## 第二種廃棄物埋設の廃棄物埋設地に関する審査ガイドの制定

令和4年4月20日  
原子力規制庁

本議題は、中深度処分の廃棄物埋設地に関する審査ガイドの一部改正案に関し、寄せられた御意見に対する考え方の了承について諮り、同一部改正案の決定について付議するものである。

## 中深度処分の廃棄物埋設地に関する審査ガイドの一部改正案への御意見に対する考え方（案）

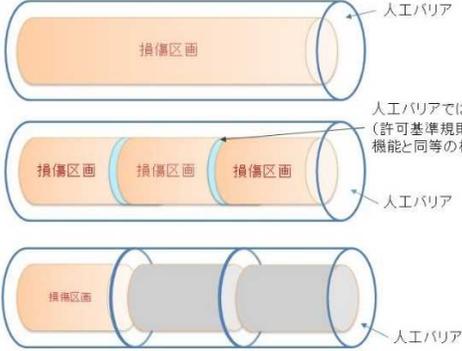
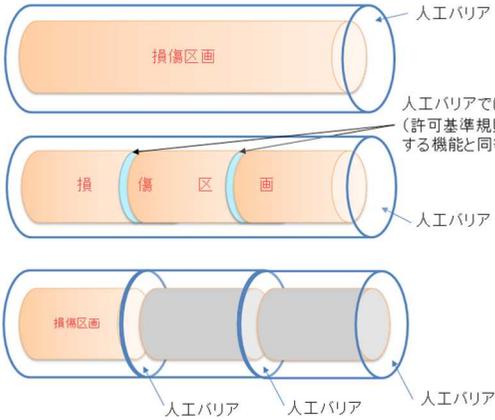
No.	意見	考え方
2-1	<p><b>【該当箇所】</b></p> <p>2.2.1. (2)「放射性廃棄物、人工バリア、土砂その他の廃棄物埋設地に埋設され、又は設置された物が混合したもの」の設定の方法について</p> <p><b>【意見】</b></p> <p>放射性物質の漏出を10万年間考慮しないこと、混合土壌の対象が埋設地に設置されたもののみを考慮することは、収着性の小さい核種の存在や材料劣化による状況を踏まえると、より幅広い範囲を混合土壌として考慮することが適切ではないかと考える。ただし、線量評価を行うための状態設定を複雑で精緻にすることは適当ではないことから、例えば、混合土壌として埋設坑道間の岩盤の重量を考慮するなど、埋設地のレイアウトなどの設計で対応できるような条件がより適切ではないか。</p> <p>(修正案)</p> <ul style="list-style-type: none"> <li>・「放射性廃棄物、人工バリア、土砂その他の廃棄物埋設地に埋設され、又は設置された物が埋設坑道間の岩盤と混合したもの」(以下「混合土壌」という。)について、廃棄物埋設地の構造及び設備を適切に考慮し、次のように設定されていること。             <ul style="list-style-type: none"> <li>－混合土壌の設定は、埋設坑道ごとに行う。</li> <li>－混合土壌の範囲は、混合土壌中の放射性物質の放射能濃度が著しく過小評価されないよう、廃棄物埋設地(即ち放射性廃棄物を埋設する、掘削された区域)に埋設され、又は設置された物と埋設坑道間の岩盤のみを考慮。</li> </ul> </li> </ul>	<p><b>考え方</b></p> <p>本審査ガイドでは、図2.1-1のように廃棄物埋設地が複数の埋設坑道から構成される場合の混合土壌の設定方法を例示したものが、実際の廃棄物埋設地における混合土壌は当該廃棄物埋設地の設計に照らして個別に設定されることとなります。その際、混合土壌は、解釈第12条8一の規定「放射性廃棄物、人工バリア、土砂その他の廃棄物埋設地に埋設され、又は設置された物が混合したもの」のとおり、廃棄物埋設地に存在するものが対象となりますので、御意見の「埋設坑道間の岩盤の重量」は対象となりません。</p> <p>御意見にある「埋設坑道間の岩盤の重量」まで考慮すると、廃棄物埋設地のレイアウトによっては混合土壌中の放射能濃度が低く算定され、過度に非保守側の設定となります。そこで、解釈第12条8一では廃棄物埋設地に存在するものを対象として混合土壌を設定することとしたものです。</p> <p>よって、原案のとおりとします。</p>

- －混合土壌の重量は、廃棄物埋設地の構成物である、埋設される廃棄体、人工バリア、埋戻し材及び埋設坑道の外縁を構成する支保工等の構造物並びに埋設坑道間の岩盤の重量の総和を設定。
- －混合土壌中において放射性物質は均一に分布し、保守的に 10 万年間の減衰のみを考慮するものと仮定。

この評価では、10 万年間離隔が確保される深度に設置される埋設地を、あえて 10 万年後時点で公衆との接近を仮定するという十分保守的な想定を置いている。一方、収着性の小さい核種は埋設地から漏出することで、10 万年時点では埋設地に存在しない可能性もある。さらに、10 万年時点では埋設地を構成する材料の劣化や変形、成分の流出など、埋設地とその周囲は混然一体となっている可能性もある。ガイドで指定しているシナリオも埋設地を構成する材料が土壌として用いられる設定としているように、埋設設備の移行抑制機能は低下している状況であることから、放射性物質が全て埋設地の中に留まっているとは想定しがたい。ただし、その程度を評価することは不確実性が高いことから埋設坑道間の岩盤も含め混合土壌とすることがより適切であると考ええる。また、10 万年後においても一定の深度が確保されることが想定され、埋設地への掘削に至るまでのその周辺を含んだ範囲の岩盤・土壌との混合も考えられる。保守的かつ簡便な設定として、原案のとおり評価することも一つの方法ではあるものの、埋設地内だけではなく、埋設地のレイアウトの設計により埋設坑道の離隔を適切に考慮することで、公衆への潜在的影響の低減に資することができるものと考ええる。

図 2.2-2 ボーリングシナリオにおける被ばく経路のイメージ

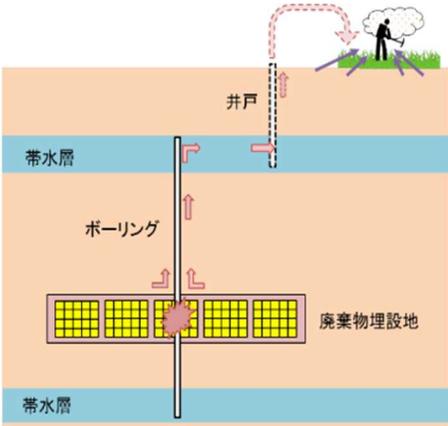
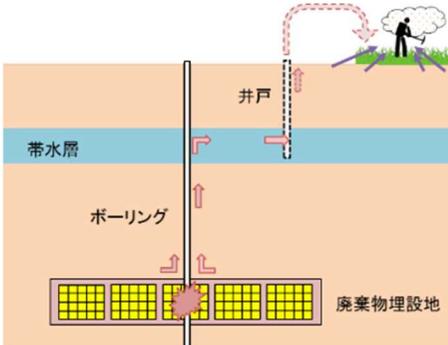
2-9	<p>【該当箇所】</p> <p>2.2.2. ボーリングシナリオによる評価の実施（3）被ばく経路及び評価パラメータの設定について（廃棄物埋設地の近傍に採水可能な帯水層が存在する場合）</p> <p>【意見】</p> <p>図 3.2-2 で上下に帯水層が存在するイメージが描かれているが、</p>

<p>廃棄物埋設地の上下にかかわらず、取水可能な帯水層が存在して、廃棄物埋設地と帯水層が連絡し、帯水層の全水頭が廃棄物埋設地の水圧よりも小さくなれば、廃棄物埋設地周辺の地下水が廃棄物埋設地に流入して廃棄物埋設地から帯水層に向かう流れが生じると考えられるので、下部の帯水層は不要と考える。</p>
2-10	<p><b>【該当箇所】</b>  2.2.2. ボーリングシナリオによる評価の実施（3）被ばく経路及び評価パラメータの設定について（廃棄物埋設地の近傍に採水可能な帯水層が存在する場合）</p> <p><b>【意見】</b>  実際に廃棄物埋設地下部に被圧帯水層が存在しない場合、どのような被圧帯水層を想定すれば良いのか例示してほしい。上記の「保守的かつ簡便な設定」を使うしかないのであれば、埋設地下部に被圧帯水層がない場所の方が、このシナリオでは厳しい状態設定となる可能性がある。</p>

明確化の観点から、審査ガイド案 11 ページの図 2.2-2 を以下のように修正します。

<p>また、審査ガイド案 12 ページの（注 2）を削除し、（注 3）及び（注 4）をそれぞれ（注 2）、（注 3）に修正します。</p>
2-11	<p><b>【該当箇所】</b> 2.2.2. ボーリングシナリオによる評価の実施（3）被ばく経路及び評価パラメータの設定について（廃棄物埋設地の近傍に採水可能な帯水層が存在する場合）</p> <p><b>【意見】</b> 採水可能な帯水層とは、六ヶ所の第四紀層内の地下水面下のようなものを念頭においているか、それとも、上水道や簡易水道の水源として利用されているような規模の帯水層を念頭においているか。</p>	<p>「採水可能な帯水層」とは、被ばく評価結果に影響を及ぼす観点から、飲用水として利用可能なものの他、農作物の栽培に利用可能なものも念頭に置いています。</p> <p>御意見の「六ヶ所の第四紀層内の地下水面下のようなもの」を含め、採水可能な帯水層に該当するかどうかは個別の審査で判断することとなります。</p>
2-12	<p><b>【該当箇所】</b> 2.2.2. ボーリングシナリオによる評価の実施（3）被ばく経路及び評価パラメータの設定について（廃棄物埋設地の近傍に採水可能な帯水層が存在する場合）</p> <p><b>【意見】</b> 前段で敷地周辺の地域に存在する井戸の取水量を参考に設定するのであれば、利用方法も敷地周辺の地域での使用方法に従うべきではないか。</p>	<p>御意見を踏まえて、審査ガイド案 11 ページの 2.2.2.（3）を以下のように修正します。</p> <p>11 ページ</p> <p>「一井戸の取水量及びその利用方法は、<u>廃棄物埋設施設の敷地周辺の地域に存在する井戸の取水量及びその利用方法を参考に設定。</u></p> <p>一井戸水の利用方法は、<u>一般的と考えられる河川水利用の方法に準じ、飲用等の生活用水としての利用及び灌漑用水等の農業用水としての利用として設定。</u>」</p>
2-13	<p><b>【該当箇所】</b> 2.2.2. ボーリングシナリオによる評価の実施（3）被ばく経路及び評価パラメータの設定について（廃棄物埋設地の近傍に採水可能な帯水層が存在する場合）</p> <p><b>【意見】</b></p>	<p><b>【意見の 1 つ目について】</b> 御意見を踏まえて、審査ガイド案 10 ページの 2.2.2.（3）を以下のように修正します。</p> <p>10 ページ</p> <p>「ボーリング孔の孔径等は、設計時点において一般的なボーリングの形状又は事業許可に係る地質調査等で用いたボーリング</p>
